## PARECER TÉCNICO – AGB PEIXE VIVO nº 010/2012

### OUTORGA DE GRANDE PORTE

- ✓ **PROCESSO Nº:** 02073 / 2011
- ✓ **EMPREENDEDOR:** Vale S.A.
- ✓ **EMPREENDIMENTO:** Mina Mar Azul
- ✓ **MUNICÍPIO:** Nova Lima
- ✓ **FINALIDADE:** Barramento sem captação (Dique de sedimentos)

**Figura 1:** Mapa da Bacia do Córrego Seco.

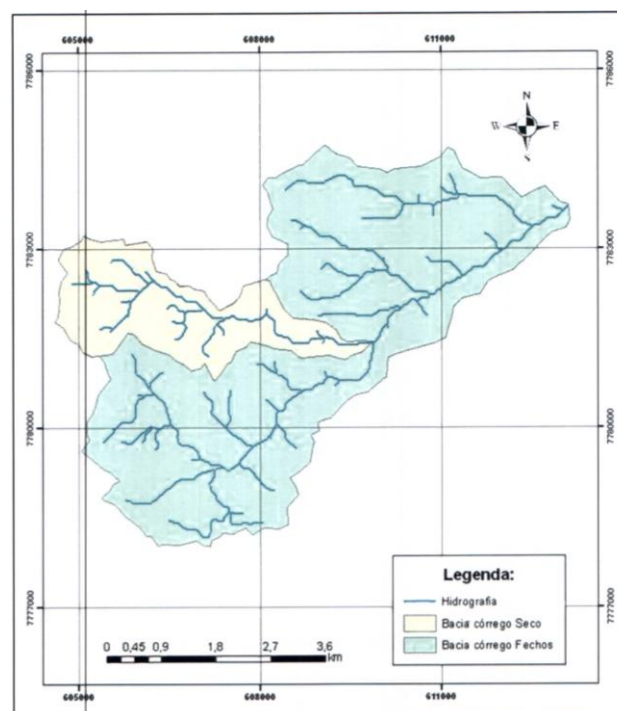
O local requerido para instalação do dique de contenção de sedimentos está localizado na parte baixa do Córrego Seco, nas coordenadas 20°03'32" S e 43°57'21" W.

A área de drenagem à montante do dique a ser instalado é de 7,38 km<sup>2</sup> e a vazão de referência –  $Q_{7,10}$  equivale a 0,016 m<sup>3</sup>/s segundo informa o relatório técnico de outorga. A bacia hidrográfica possui cotas que variam da cota altimétrica 1.138 metros a 1.501 metros.
